– weishaupt – Information

Lichtfühler QRB (Fotowiderstand) für Ölbrenner

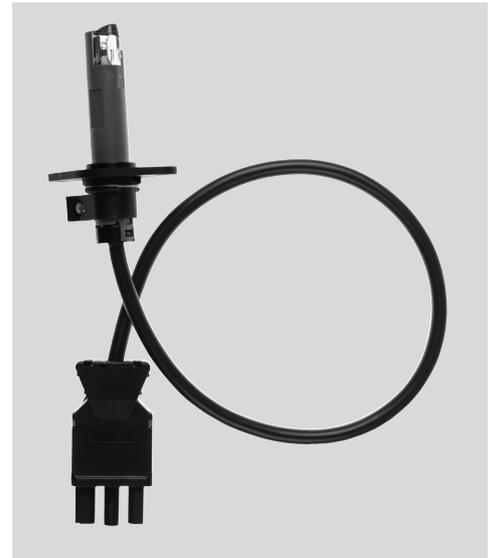
Die bisherigen Lichtfühler QRB1A (schwarz) QRB1B (rot) und QRB1C (blau) dürfen wegen der neuen Europäischen Verordnung RoHS ab 22.07.2019 bei neuen Brenner nicht mehr geliefert werden. Die Lichtfühler QRB1x können als Ersatzteil weiterhin verwendet werden.

Als Nachfolge wurden inzwischen der QRB4A (schwarz) und der QRB4B (rot) bzw. der QRB4B in verlängerter Ausführung ins Programm aufgenommen. Aufgrund der größeren Durchmesser der neuen Lichtfühler ist auch eine neue Bride und ein neuer Flansch notwendig.

Die bisher durch Messung ermittelten Werte für die Belichtungsqualität (Überwachungsstrom) der QRB1x Lichtfühler werden allgemein nicht mehr erreicht. Die zu erwarteten Werte für die Lichtfühler QRB4x beim jeweiligen Feuerungsmanager sind nachfolgend aufgeführt.
